工程名称 开元壹号62#地块

子 项 51#~58#楼、幼儿园、开闭所垃圾站、地下车库(一期)

设计变更, 补充通知单

通知单编号 施施变更020

附图

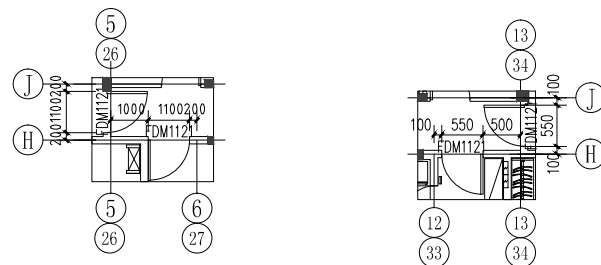
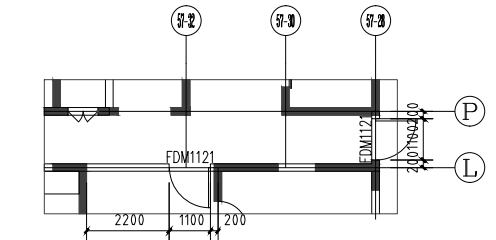
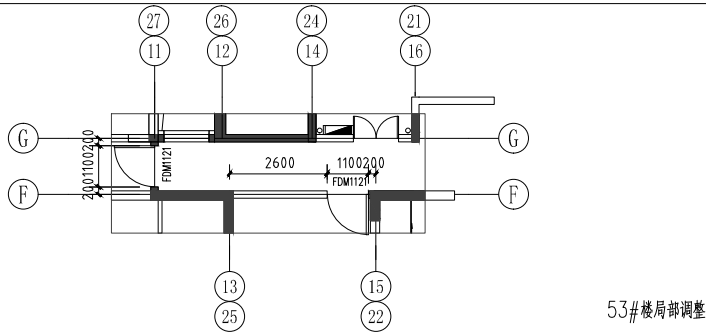
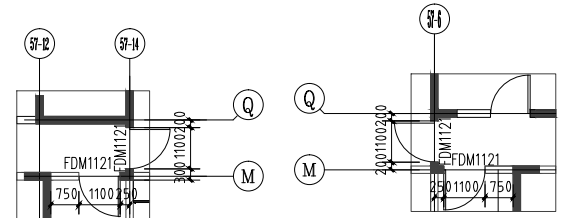
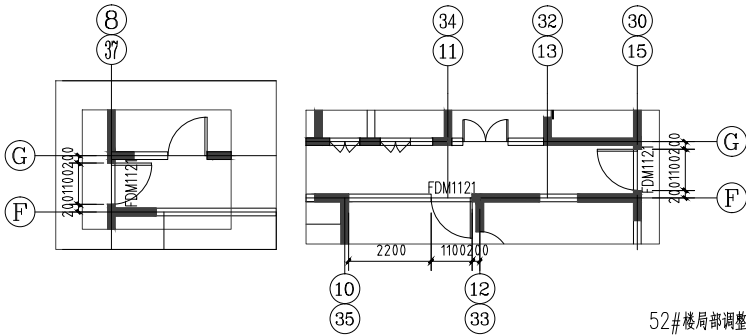
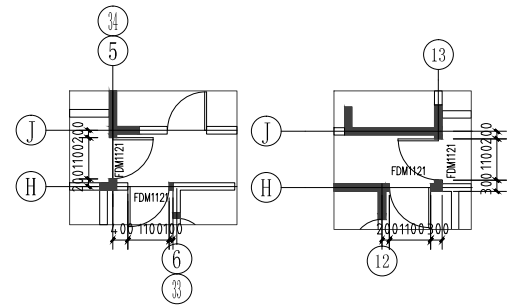
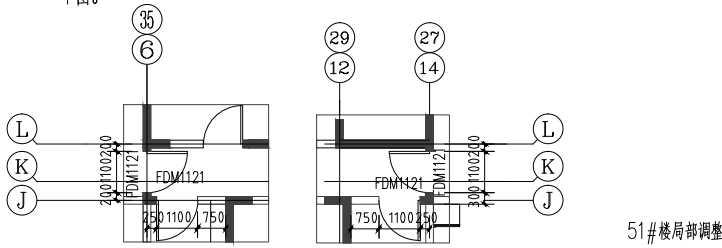
修改内容: 修改51-57#楼各层所有户型入户门宽度改为1100MM, 门高度、方向及性质不变, 修改如下图。
